1. Vereinfachte Änderung des Bebauungsplans Nr. 99/K „Westlich der Flurstraße“

Fassung vom 29.09.2021

1. Vereinfachte Änderung gem. §§ 10 und 13 BauGB der Urfassung vom 21.04.2020

1. Änderung Bebauungsplan Nr. 99/K "WESTLICH DER FLURSTRASSE"

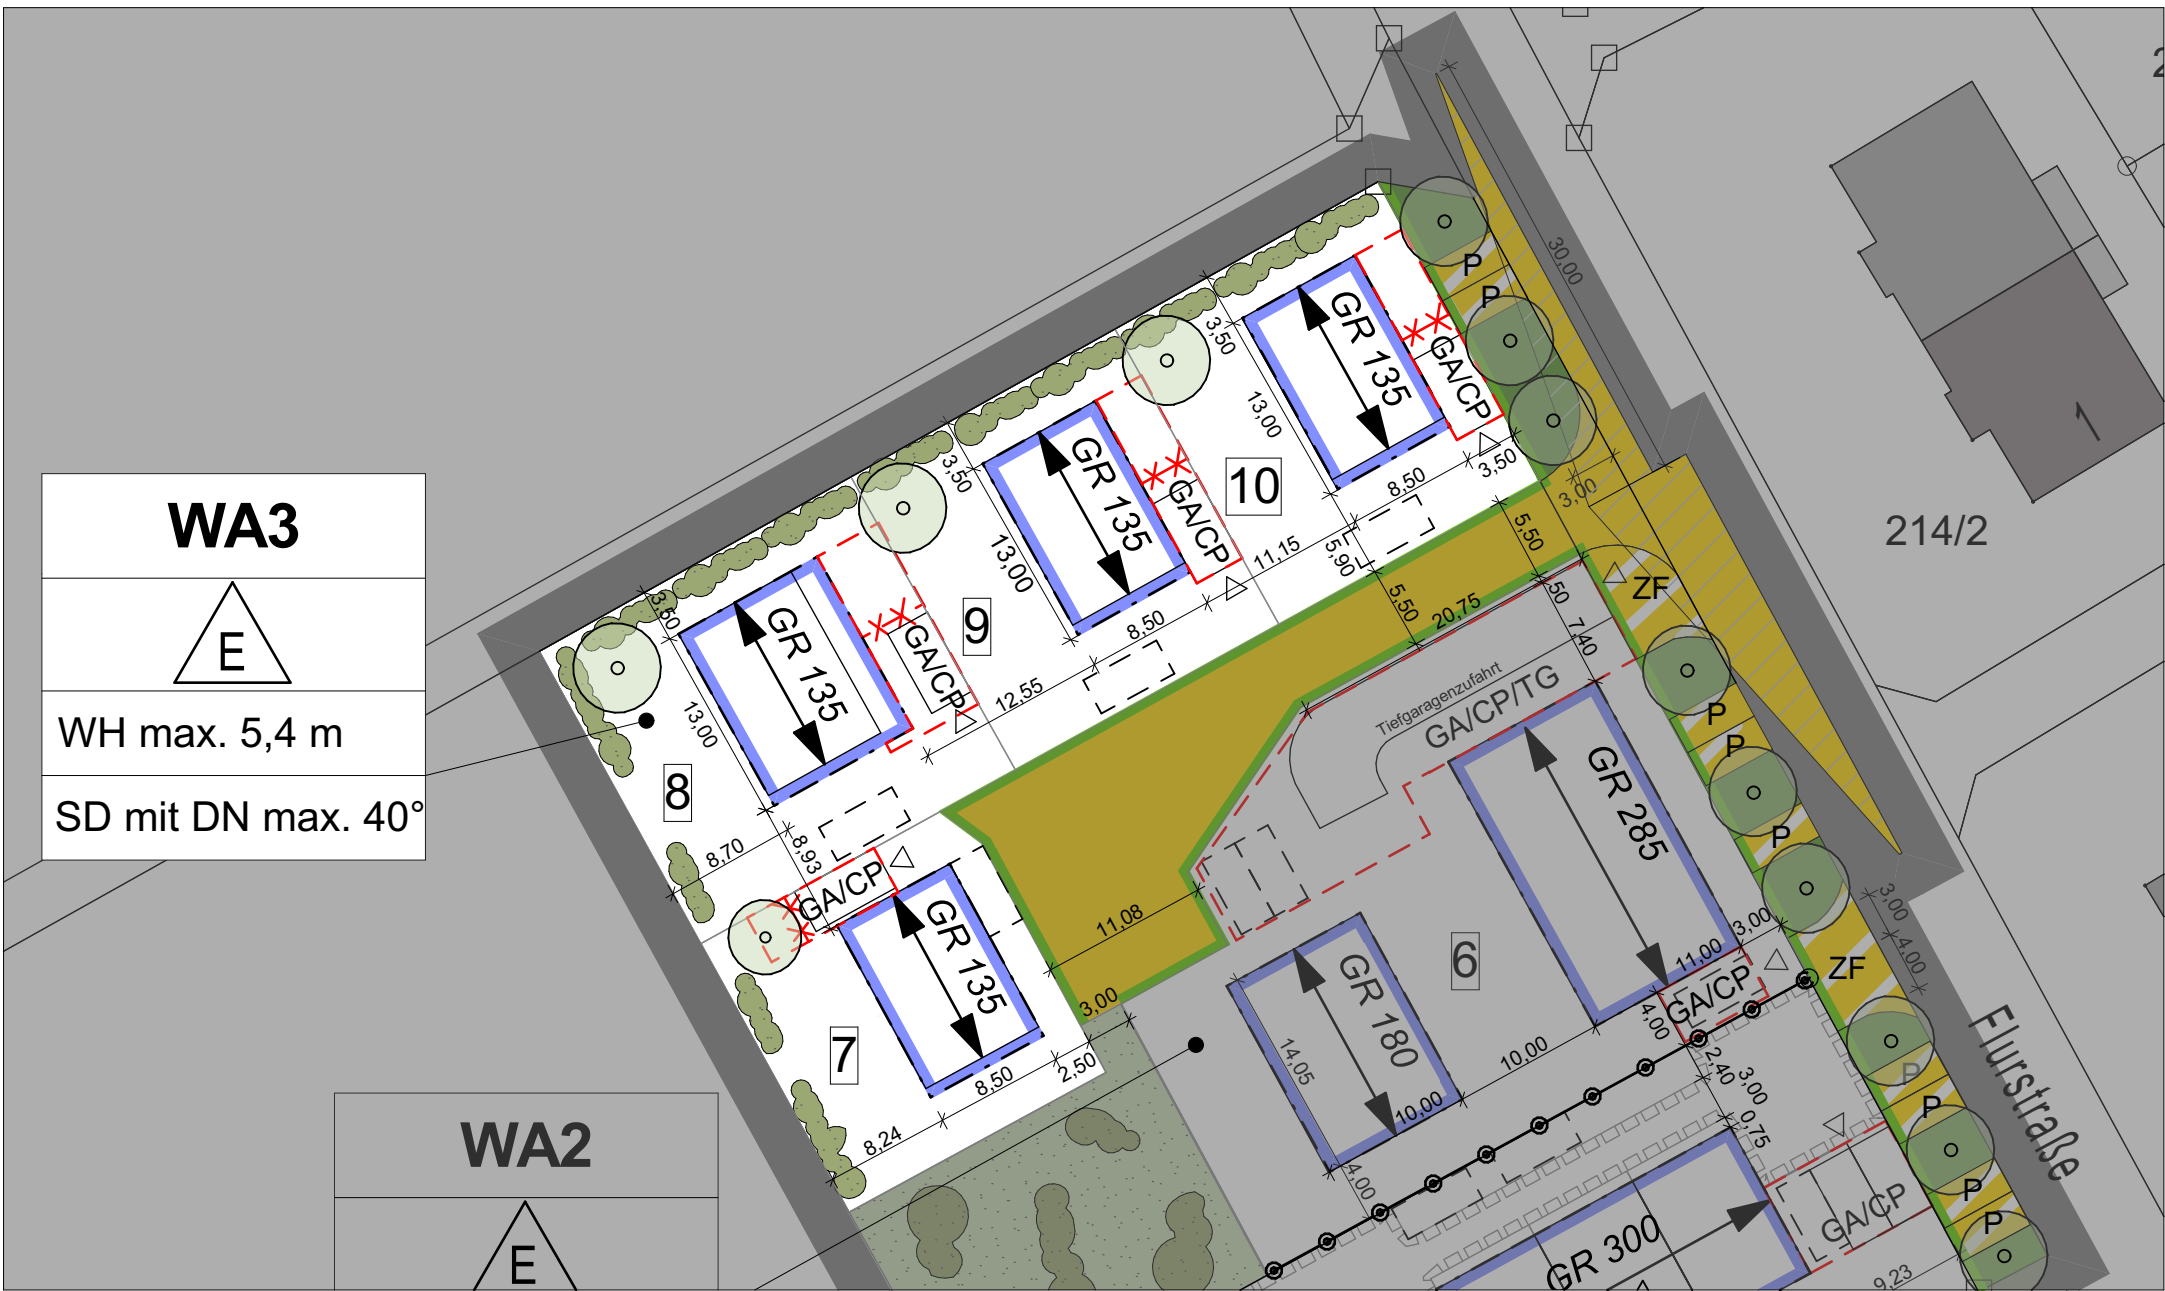
Zeichnerische Änderung: Erweiterung der Baugrenzen für Garagen, Carports und Nebenanlagen

Erweiterung der festgesetzten Baugrenzen für Garagen, Carports und Nebenanlagen (s. Planzeichen A.03 der Urfassung) nach Westen (Parzelle 7) bzw. nach Norden (Parzellen 8, 9 und 10)

Die Garagengebäude können aufgrund der Erweiterung der Baugrenzen nun weiter nach Norden bzw. auf Parzelle 7 weiter nach Westen geschoben werden. Da die Baugrenzen nach wie vor einen Abstand von 3,5 m zur Schranerstraße bzw. zur Feldfläche im Westen aufweisen, ist nicht mit einer Beeinträchtigung dieser benachbarten Flächen zu rechnen.

Änderungsumgriff: weiß hinterlegter Bereich
